変更計画図

土地利用計画図 造成計画図 給排水計画図 電柱計画図

計画	土地利用計画図		
区分	計画	縮尺	1/350
作成日	令和3年6月26日		
施工箇所	高崎市上佐野町字佐野堀594番		
作成者	高崎市上中居町43番地1 株式会社 阿久津都市開発 木暮

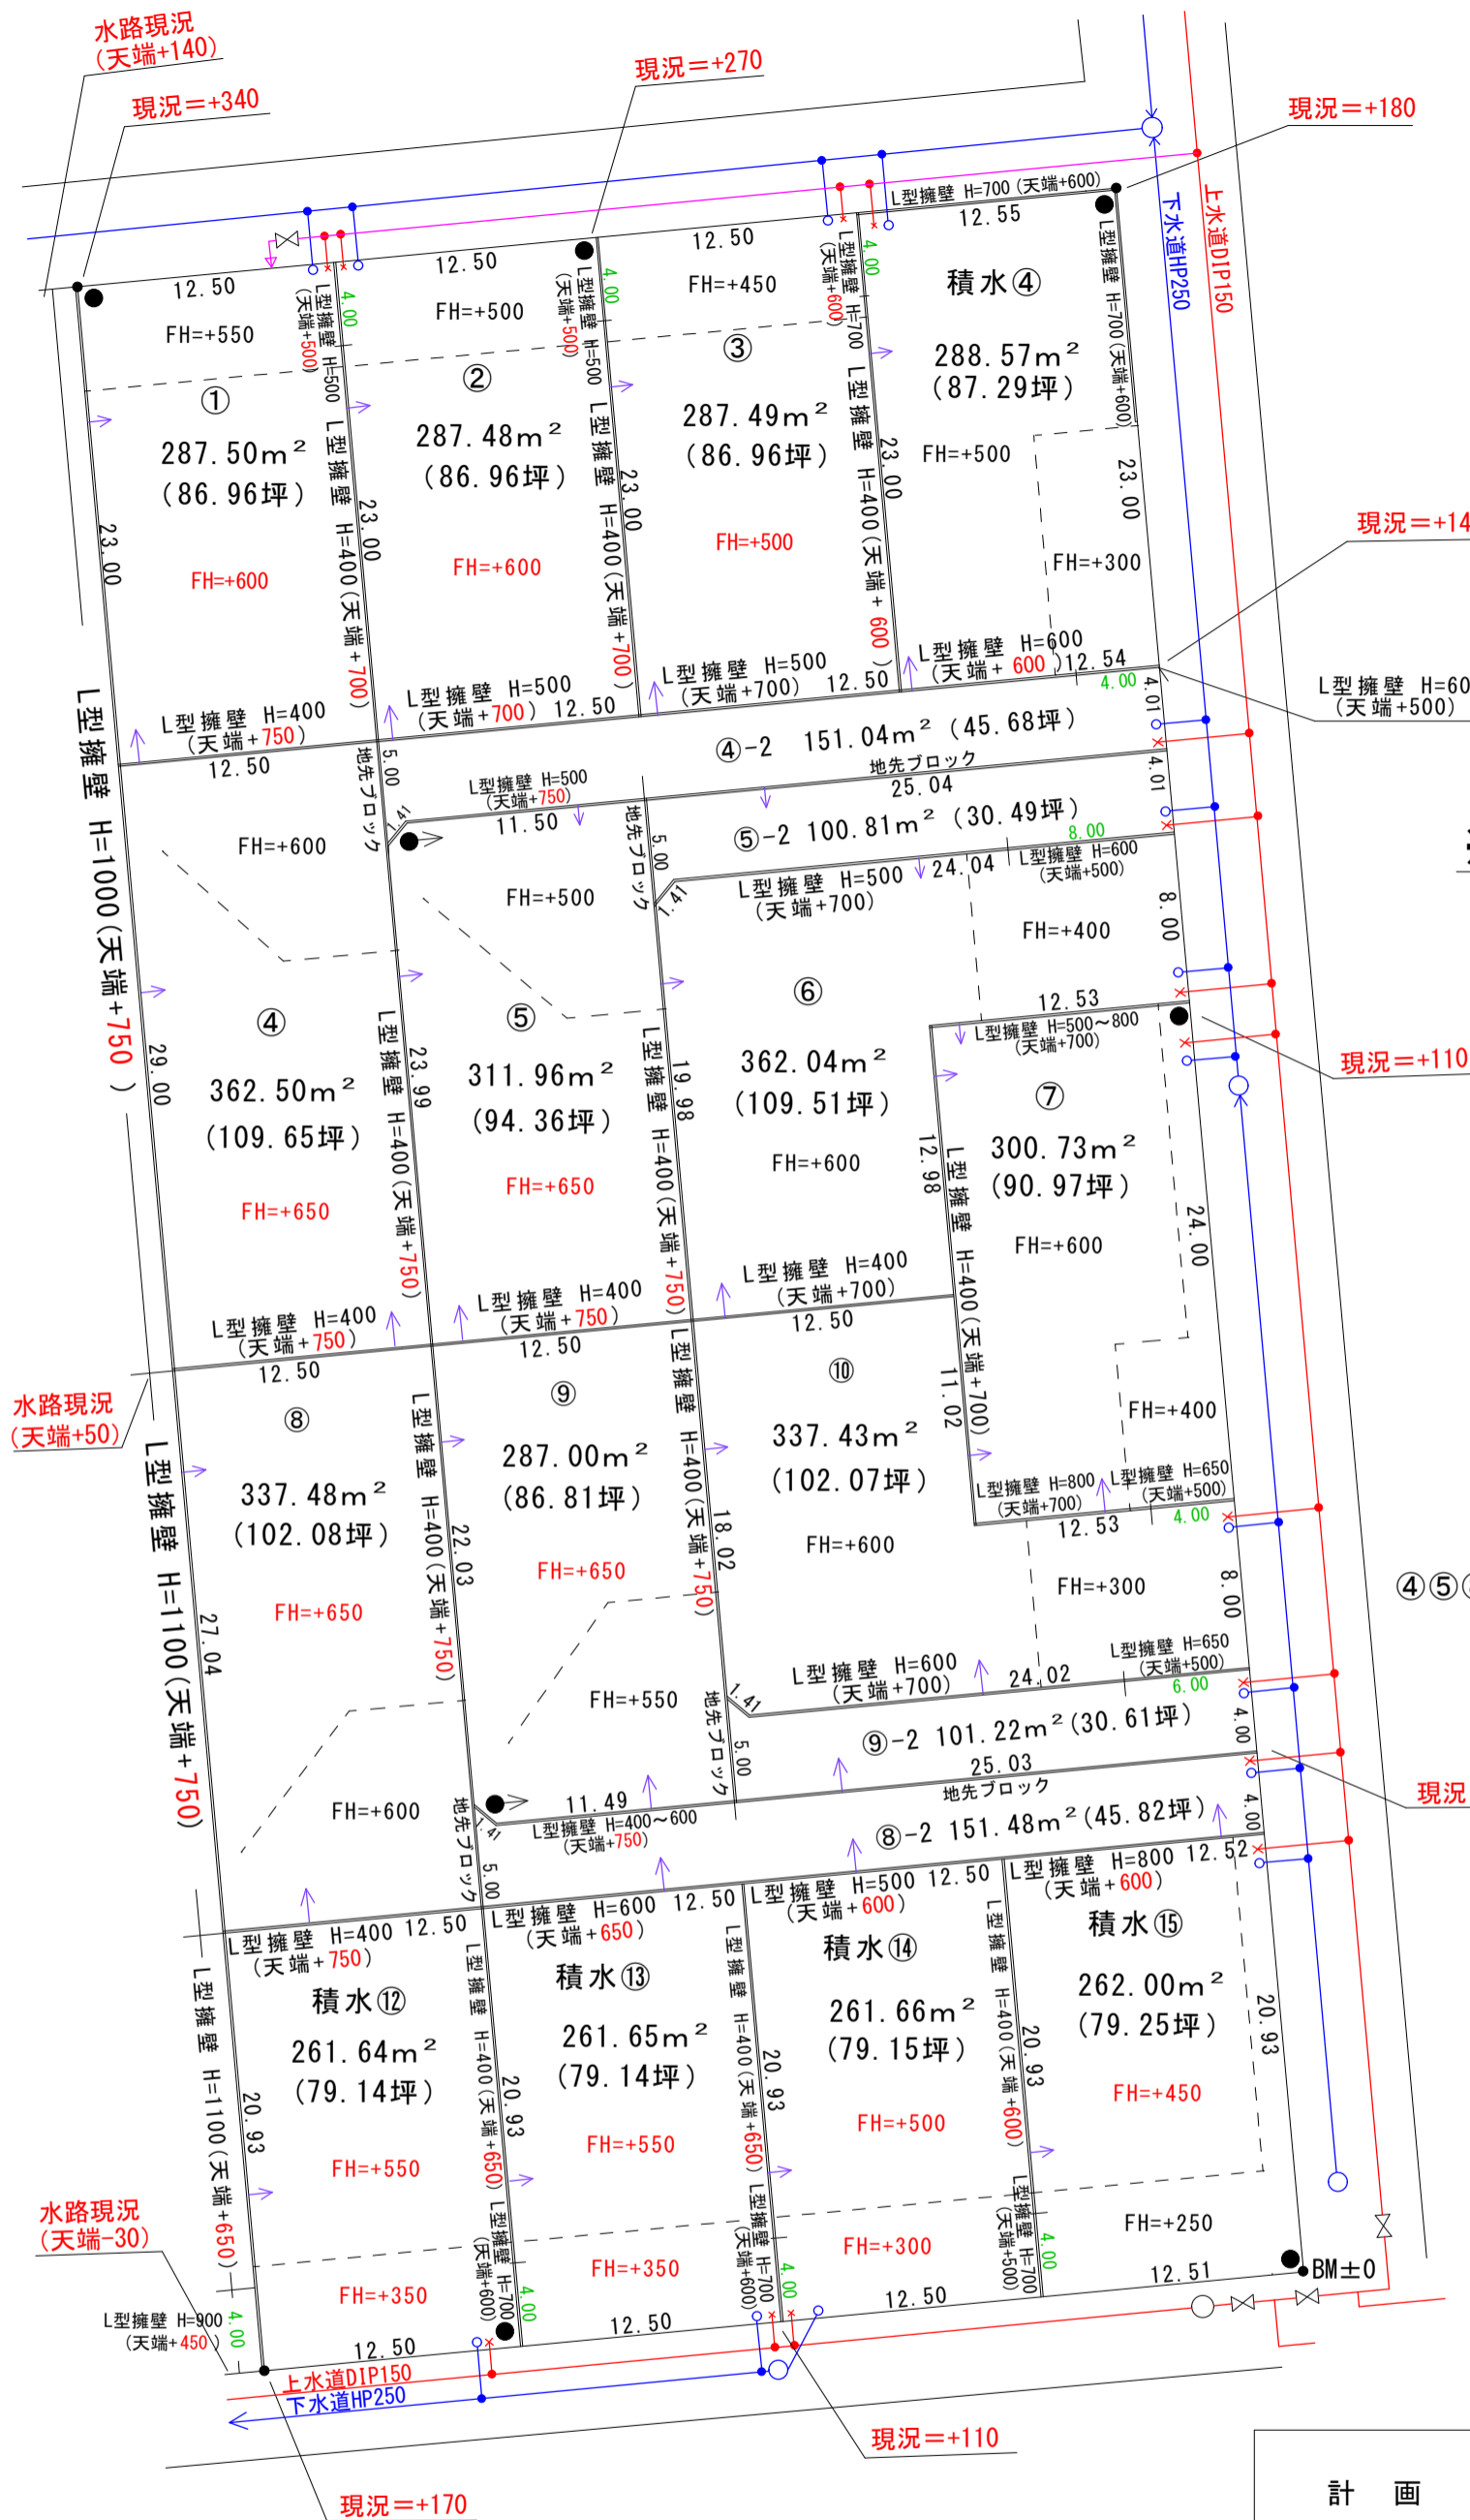
※計画高さの変更箇所は
赤字にしております。
